Datum
07.01.2021

**Maßnahmen zur Verbesserung der Situation für Radfahrer*innen und Fußgänger*innen
an der Kreuzung Theresienhöhe - Hans-Fischer-Straße**

**Veränderung der Schaltzeiten der Bettelampel
an der Kreuzung Theresienhöhe - Hans-Fischer-Straße**

Ausschnitt aus angeordnetem Lageplan

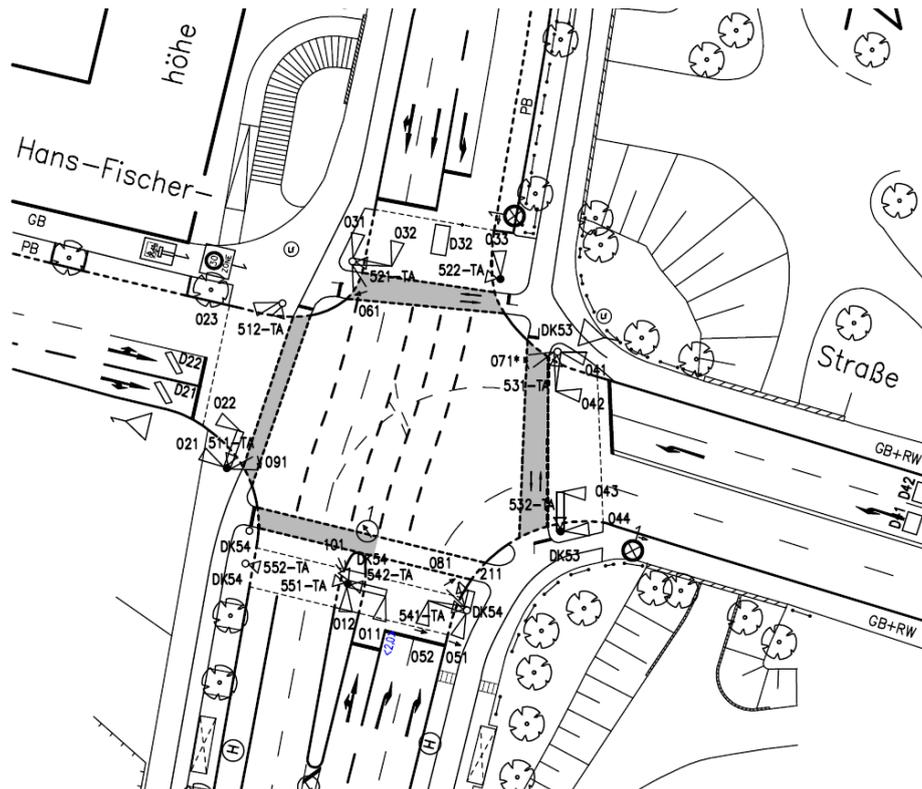
1. Roteinfärbung von Radfurten

Gerne kommen wir Ihrer Anregung nach und werden für alle relevanten Radfurten eine Roteinfärbung vorsehen. Eine entsprechende Anordnung wurde bereits erteilt. Bis zur Umsetzung bitten wir Sie noch um Geduld (siehe hierzu auch Punkt 2).
